天ヶ瀬ダム再開発事業基本計画変更に係る 京都府検証委員会(第2回)資料

平成28年11月14日

2. 第1回委員会の意見に対する回答

増加要因① F0破砕帯対策工の追加による増【説明資料2】

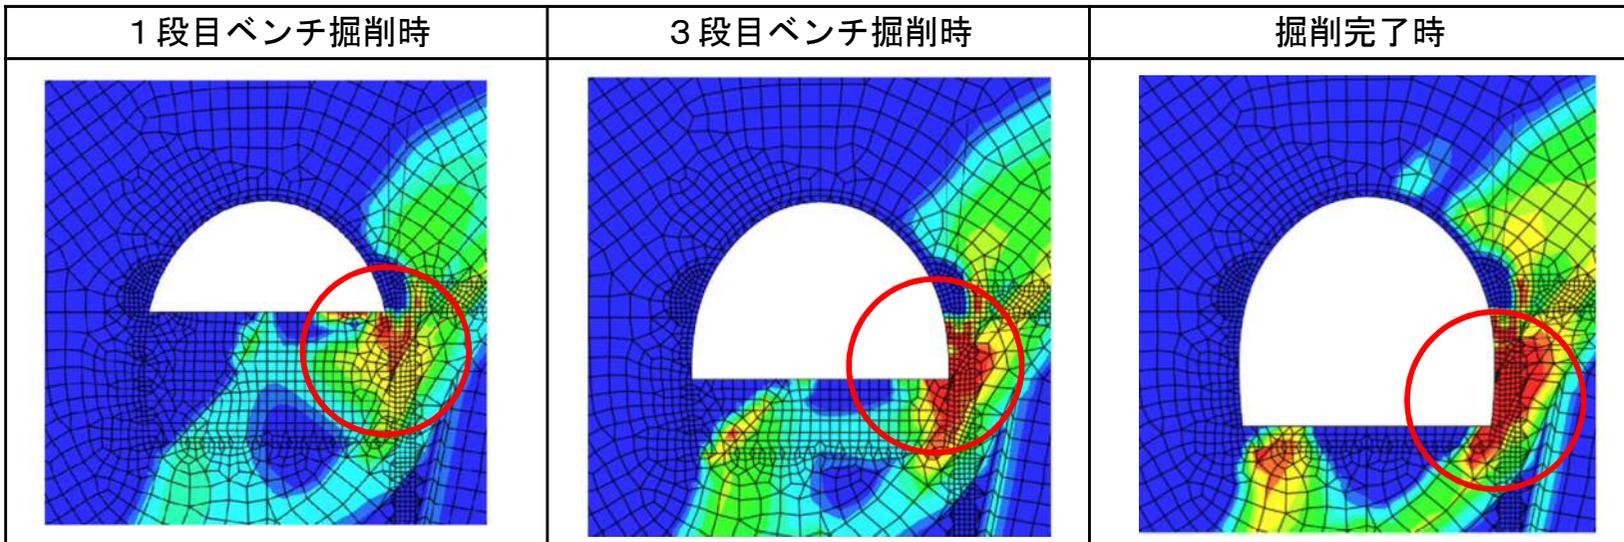
番号	意見	回答	
1	○対策工を変更するに至った検討経緯、数値解析の結果について概要を示すこと。	○変更に至った経緯を添付。【説明資料1】 ○対策工の選定経緯については、 ①先進導坑内という特殊な条件下での施工が可能 ②効果が期待できるもの ③下半掘削時の不測の事態に備えて追加対策が可能 工法選定では、①先進導坑内での施工が可能な工法を選択し、その中から②③の条件に当てはまる工法を比較検討し、その内容を施工技術監理委員会において確認頂き、その結果RC円柱支保工を選択している。 【説明資料2】 ○数値解析の結果→意見3の回答【説明資料3, 4】	P6 P7 P8, 9
2	○工法選定ではコストも含め比較すること。	○同上 【説明資料2】	P7
3	○破碎帯の幅が変わったことによる解析結果は、掘削時の水平変位と導坑沈下量のみ結果が示されているが、地盤の応力の変化についても情報を確認すること。	○解析結果についてより分かりやすく示すため、施工ステップ毎に「破壊安全率図」「変形図」を添付。 【説明資料3, 4】	P8 P9

F0破砕帯の側壁補強対策工として、当該部の地質性状や施工性といった観点から、「RC円柱支保工」を選定し、施工技術監理委員会にて確認した。

工法名	当初「長尺ケーブルボルト工」	案1「地山注入工」	案2「連続地中壁工」	案3「RC円柱支保工」
概要図				
施工概要	・地山に削孔した孔内にケーブルボルトを挿入後、ボルトと孔壁の空隙をグラウト材で充填し、トンネル掘削による内空変位をボルトが拘束する効果により地山を補強する工法である。	・地山に注入管を打設し、注入材（セメント系、ウレタン系）を圧入して地山の空隙充填や固結・強度増加を図ることにより、補強ゾーンを形成する工法である。	・安定液を用いて掘削壁面の崩壊を防ぎながら地下に壁体の溝壁を掘削し、この中に鉄筋かごを挿入してコンクリートを打設して、連続した壁体を地中に構築する工法である。	・円形立坑を本坑側壁部の脇に施工後、その中に鉄筋を組立て、コンクリートを打設して、円柱状の先行支保工を構築する工法である。
特徴	・補強範囲を任意に設定できる。 ・必要な拘束度に対応できる。	・補強範囲を任意に設定できる。	・壁体の剛性が高い。	・円柱の剛性が高い。
施工性	・既設の側壁導坑内から上向きにケーブルボルトを施工できる。 ・狭隘な側壁導坑内での削孔となるため削孔機の改造が必要である。 ・上向きケーブル挿入用に専用機械の製作が必要である。 ・側壁部のケーブルボルトは2段目以降の各ベンチ掘削時に施工する必要がある。	・F0破砕帯では一箇所からの広範囲の改良が困難である。 ・狭隘な側壁導坑内での削孔となるため削孔機の改造が必要である。	・低空頭掘削機（空頭5.3m）と鉄筋かご建込みの作業スペースを確保するために、既設の側壁導坑を大きく拡幅する必要がある。 ・鉄筋かごを高さ3m程度に多数分割して建込む必要がある。 ・F0破砕帯内の角礫部は透水性が高いため安定液が地中に浸透し、溝内泥水位の低下による溝壁の崩壊、安定液の損失による経済的ロス、安定液成分による地下水の汚濁、といったトラブルが発生する。	・直径3mの円形立坑の施工スペースを確保するために、既設の側壁導坑を拡幅する必要がある。 ・立坑掘削時の坑壁自立性を確保するために、導坑底版の地下水位を本坑底盤下方まで低下させるディープウェルを事前に施工する必要がある。

効果	・見直しより拡大したF0破砕帯ではベンチ掘削時の側壁水平変位が過大となり、 鋼製支保工が許容値を大幅に超過するため支保設計が成立しない。 ・打設長（通常10～25m）、打設間隔（1m以上）、設計荷重（実績上1,200kNまで）の 制約より増強できない。	・一般に用いられる注入材（セメント系、ウレタン系）では粘土部、角礫部、岩片部、短柱状部が薄層で混在したF0破砕帯では 効果が期待できない。	・ベンチ掘削時に不足する側壁支保工の力学的機能を補うことにより、側壁部の過大な水平変位を抑制できる。	・ベンチ掘削時に不足する側壁支保工の力学的機能を補うことにより、側壁部の過大な水平変位を抑制できる。 ・立坑掘削中に周辺地山を注入改良することで、円柱隙間にグラウンドアーチを形成できる。
追加対策工の実現性	・既にケーブルボルトが1m間隔で密に施工済なので 対策工を追加できない。	・ベンチ掘削時に側壁から長尺ケーブルボルトを地山内へ追加できる。	・連続壁が障害となり、ベンチ掘削時に坑内からの 対策工を追加できない。	・ベンチ掘削時に側壁から円柱隙間に長尺ケーブルボルトやPSアンカーを地山内へ追加できる。
経済性	・比較的安価である。 ・削岩機の改造費、ケーブル挿入専用機械費が必要である。	・改良ゾーン、注入量にもよるが当初の長尺ケーブルボルト工よりかなり高価である。 ・削岩機の改造費が必要である。	・当初の長尺ケーブルボルト工より非常に高価である。	・当初の長尺ケーブルボルト工よりかなり高価である。
評価	×	×	△	○（採用）
	許容値を大幅に超過し支保設計が成立しない	注入材では対策工としての効果が期待できない	ベンチ掘削時に坑内からの対策工を追加できない。	他案に比べ、最も課題が少ない

図 RC円柱支保工検討断面とF0破碎帯位置関係図

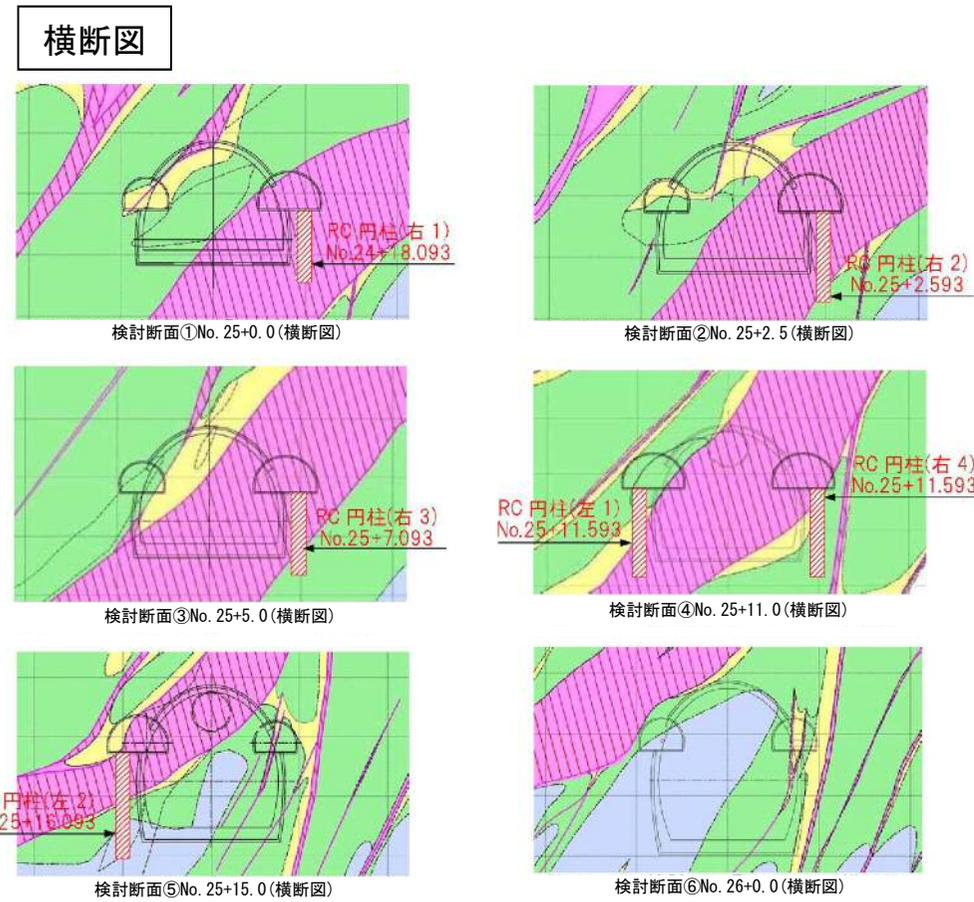
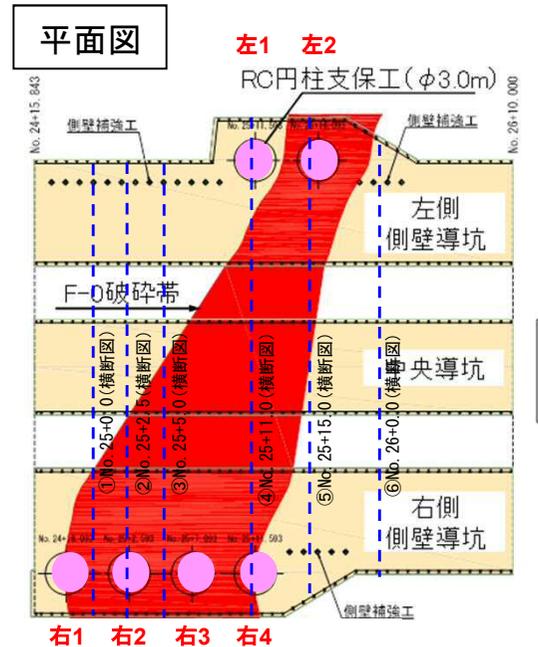
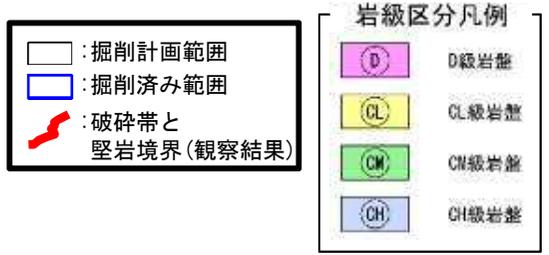
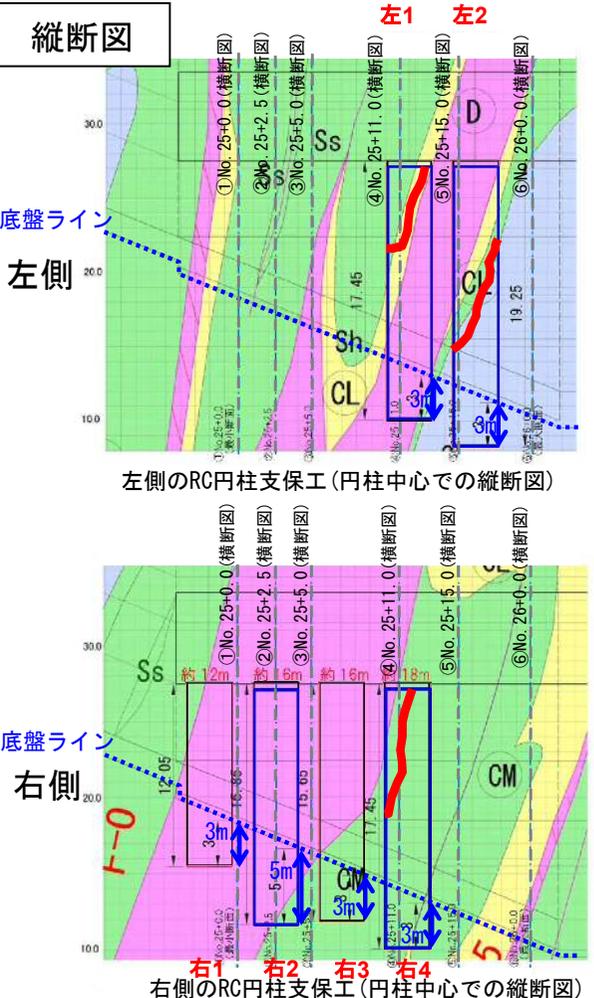
番号	意見	回答	
4	<p>○円柱の間隔は適切なのか。また掘削段階で盤膨れ等の変状が出る可能性もあり、安全な施工方法や変状が発生した場合の備えを国がどのように考えているか確認すること。</p>	<p>○RC円柱間隙の地山に作用する土圧は、円柱に分担させて変位を抑制するため、施工段階において円柱間隙地山に高強度ウレタン注入工を実施しており、これにより円柱間のグラウンドアーチ効果を確保する。【説明資料5, 6】</p> <p>○安全な施工方法については、当初より減勢池部の特殊条件（超大断面、小土被り、F-O断層、現道、鉄塔など）を考慮して減勢池部の計測工を計画している。</p> <p>F0破碎帯対策の見直しにより、地中内変位計（坑内より）、円柱支保工応力測定（パイプひずみ計）、円柱支保工コンクリート応力測定、円柱支保工鉄筋応力測定を追加し、常時観測を行うことで、情報化施工により慎重に施工していく計画である。</p> <p>なお、変状が発生した場合は円柱間に長尺ケーブルボルト等の追加対策を行う。</p>	P10 P11
5	<p>○RC円柱支保工を破碎帯内に計画していないか、断面図等で破碎帯とRC円柱との位置関係を確認すること。</p> <p>○既に1本施工したRC円柱の実績から破碎帯の位置を確認すること。</p>	<p>○RC円柱支保工の根入れ延長の考え方は、トンネル底版から3m以上を基本として、基礎地質の必要な強度については、各円柱施工箇所での事前のボーリング調査を実施し、必要な支持力が確保される位置で計画している。また、実施工でも底盤面の切羽観察により地質を確認し、必要な支持力を満たしていることを確認することとしている。</p> <ul style="list-style-type: none"> ・位置関係を示した図【説明資料5】 ・施工実績の状況【説明資料6】 	P10 P11
6	<p>○解析の与条件である破碎帯の物性値について当初と変更での決定方法を確認すること。</p>	<p>○物性値の決定方法は、当初ボーリング調査結果を基に決定しており、先進導坑掘削後の追加調査においても、その結果は同じであったため、破碎帯の物性値は当初・変更後も同じである。</p> <p>なお、破碎帯の分布範囲が先進導坑によって明らかになったため、この情報を与条件として解析を行っている。</p> <p>【説明資料8】</p>	P15

- 構造の考え方 : 本坑ベンチ掘削時の側壁部の水平変位を抑制する支保工の役割を持つ。杭形状であるが、鉛直荷重を支持するための杭ではない。(必要最小限の支持力は確保)
- 長さの考え方 : 本坑側壁部をカバーできるように、側壁導坑底面から本坑掘削底盤下3mまでの範囲に設置。(ただし、R2のみ支持力が不足したため本坑掘削底盤下5mまで延長)
- 間隔の考え方 : 中心間隔を1.5D確保し、円柱支保工の施工性及び追加対策の施工可能な間隔を確保、円柱隙間地山に高強度ウレタン注入工を行い、グラウンドアーチ効果を確保。
- 長期健全性 : 脆弱なF0破碎帯掘削時に本坑に作用する土圧に抵抗する構造物であると同時に、本体構造物と同様の機能を有するようにひび割れ発生時の鉄筋防錆対策を行い、円柱の構造耐力を確保する。

■対策工比較 重金属等含有岩石処理 コスト縮減

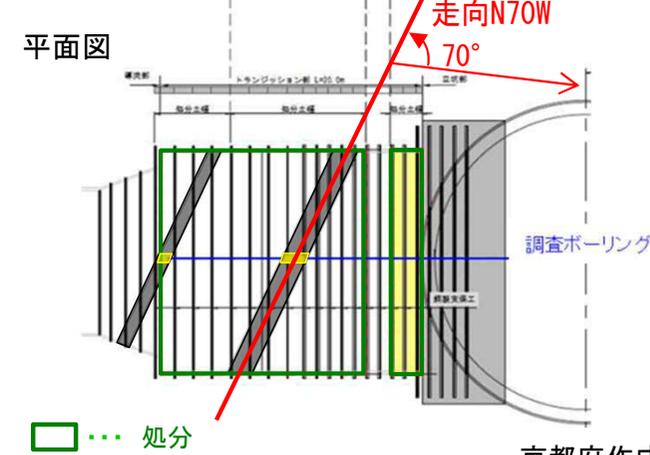
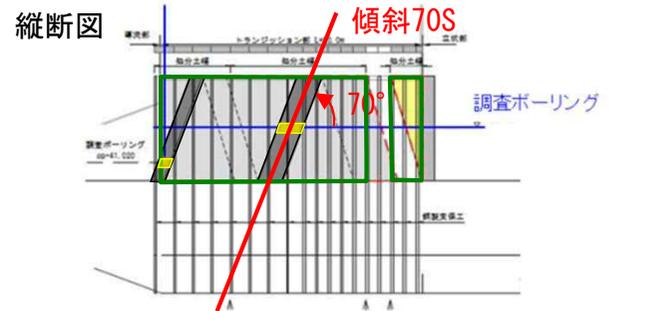
番号	意見	回答	
7	○分別処分の効果を明確にするため全量搬出処分と分別搬出処分とのコスト比較を示すこと。	○総発生量は21万m ³ であり、当初の分別方法（走向傾斜を考慮した方法）で処分すると17万m ³ 、60億円となり、トンネル式放流設備重金属等含有岩石処理対策検討会で提案された事後分別した場合は、約10.5万m ³ 、29億円となり、31億円のコスト縮減効果がある。【説明資料7】 <参考> 第1回委員会で示した増額40億円は、上記29億円の処分費と、ゲート室立坑部の掘削効率低下（事前判定結果に基づき重金属含有岩石を選別するため、全断面掘削から2分割掘削への変更等）に伴う掘削費の増額11億円との合計	P13
8	○掘削土量や処理単価等から増額が妥当かオーダー的に判断できるよう資料を示すこと。	○京都府の施工事例の処分単価と比較しほぼ同程度である。 ・処分費（m ³ 当たり）＝29億円÷約10.5万m ³ ＝約28,000円 ・京都府の施工事例の処分費（m ³ 当たり）＝約33,000円 【参考資料 P26】	—

当初、重金属等含有岩石の処分を事前判定によるゾーン分割方法にて処分を考えていたが、概算処分費が60億円に増大したため、有識者で構成する重金属等含有岩石処理対策検討会にて処理対策を検討した。

対策として、掘削土を仮置きピットに搬入し、ピット毎に試料を採取して分析する判定方法へ見直したことで、31億円のコスト縮減を図り、処分費と仮設費の増額が、29億円となった。

■地盤物性値の見直し

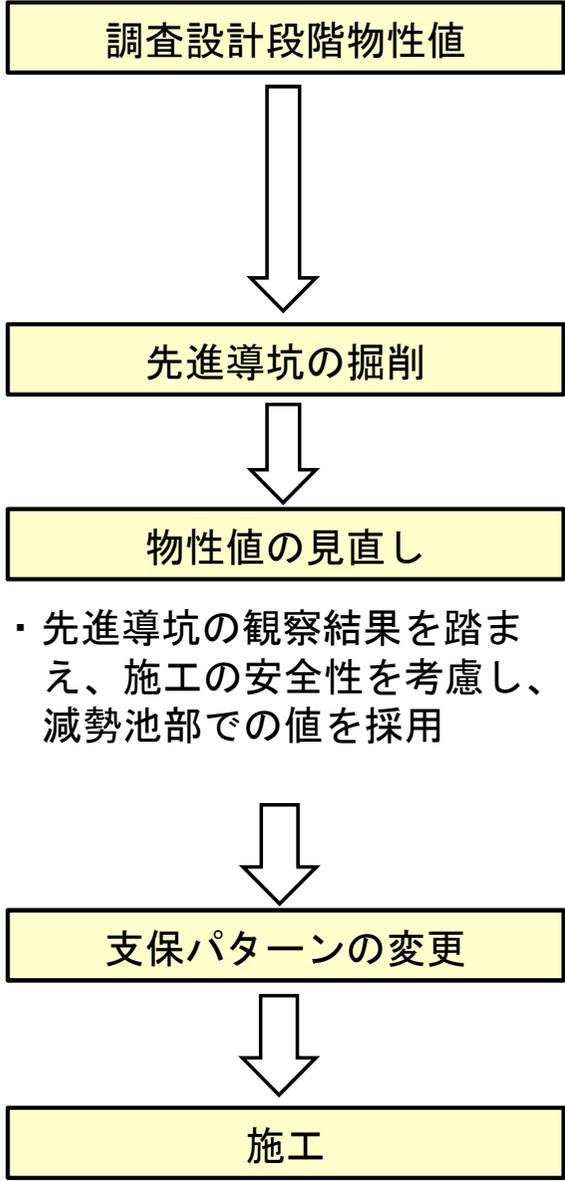
番号	意見	回答	
9	<p>○減勢池部は岩級区分は変えずに変形係数を見直しているが、どのように見直したのか、なぜ当初に把握できなかったのか確認すること。</p>	<p>○当初設計段階から、先進導坑での試験結果を反映させることを前提としていたため、全体平均の数値としていた。 見直しは、先進導坑での試験結果データも追加し、減勢池区間平均としたところ、全体平均より変形係数が小さくなったためその結果を反映させたものである。 【説明資料8】</p>	P15
10	<p>○流入部の岩級区分は当初と結果であまりにも違いすぎる。岩級区分を変更した経過や当初の判定方法を確認すること。</p>	<p>○事前調査では、施工箇所周辺で実施したボーリングコアから土研式を用い、硬さ、割れ目の間隔・状態を組み合わせ細区分表に基づき判断したうえで岩盤分類の判定を行っている。 しかし、実際の施工においては、施工初期からケーシングの圧入速度が上がらず、また、先端ビットが摩耗・欠損していたため、岩盤の硬さのみに注目した岩盤分布を把握する必要が生じ、その結果、岩盤硬さの分布図を示したもので、岩級区分の違いを示したものではない。 なお、硬さに着目して見直しを行うことや硬さの判定方法については、施工技術監理委員会で確認頂いている。 【説明資料9】</p>	P16

- ・ 「先進導坑での地質情報を設計に反映する旨の助言」 (施工技術監理委員会)
- ・ 変形係数はトンネル放流設備全体を平均して算定

○修正設計 (先進導坑の観察結果を踏まえ、減勢池部の平均値を採用)
